Firma	Obiekt	Nr projektu	Nr archiwalny	Strona
ZAMBET	KRYTA PŁYWALNIA Z ZAPLECZEM, BASEN REKREACYJNY Z ZAPLECZEM SOCJALNO-SZATNIOWYM W CHORZELACH PRZY UL. SZKOLNEJ DZ. NR EWID. 1080/3 i 1080/4	CRV/99/10	57

## KARTA ZMIAN

ZAŁĄCZNIK NR 1

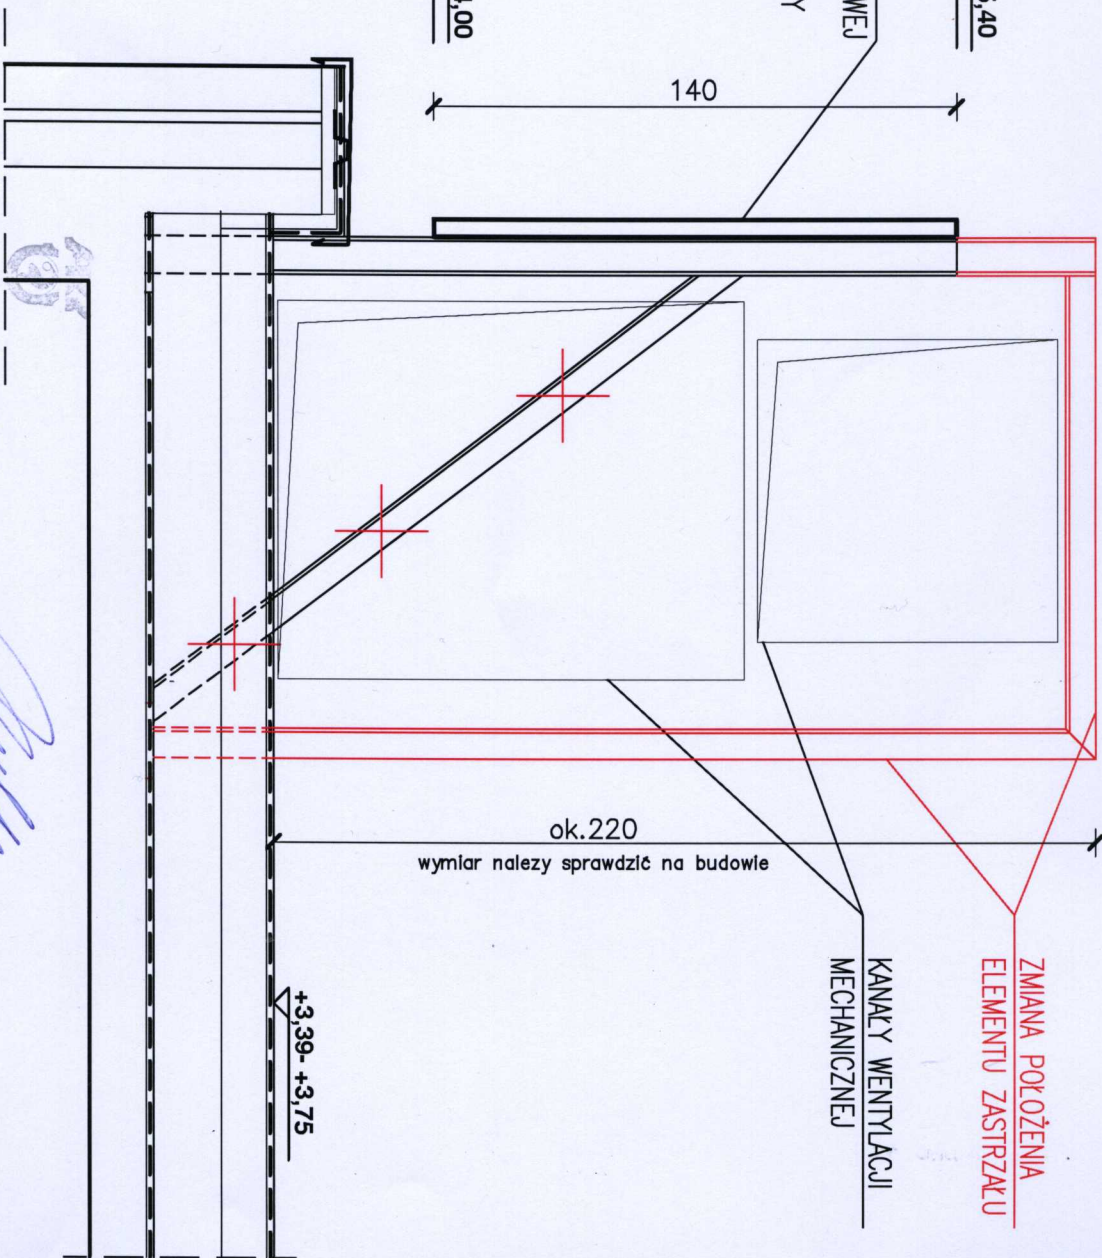
<p>Na wniosek Generalnego Wykonawcy – zgodnie z pkt. 3) Protokołu z Narady na budowie w dniu 18.12.2012 r. rozwiązano kolizję mocowania żaluzji osłonowych z kanałami wentylacyjnymi usytuowanymi na dachu budynku - wg Załącznika Nr 1.</p>	<p>Projektant : mgr inż. arch. Jolanta Kulewicz</p> <p> mgr inż. arch. Jolanta Kulewicz uprawnienie budowlane do projektowania bez ograniczeń w specjalności architektonicznej nr ewid. MPOIA/029/2004</p> <p> ARCHITEKTONICZNE PRZEDSIĘBIORSTWO Usługowo-Handlowe Budownictwa AUTORSKA PRACOWNIA ARCHITEKTURA mgr inż. arch. LESŁAW MAŁA-ORŁ 31-072 KRAKÓW, tel. 012 422-55-70 UL. WIEŁOPOLE 18b NIP 619-105-21-21</p> <p>Kraków, 28.12.2012r.</p>
--	---

ZMIANA POŁOŻENIA  
ELEMENTU ZASTRZAŁU

ok. 120  
wymiar należy sprawdzić na budowie

wymiar należy sprawdzić na budowie
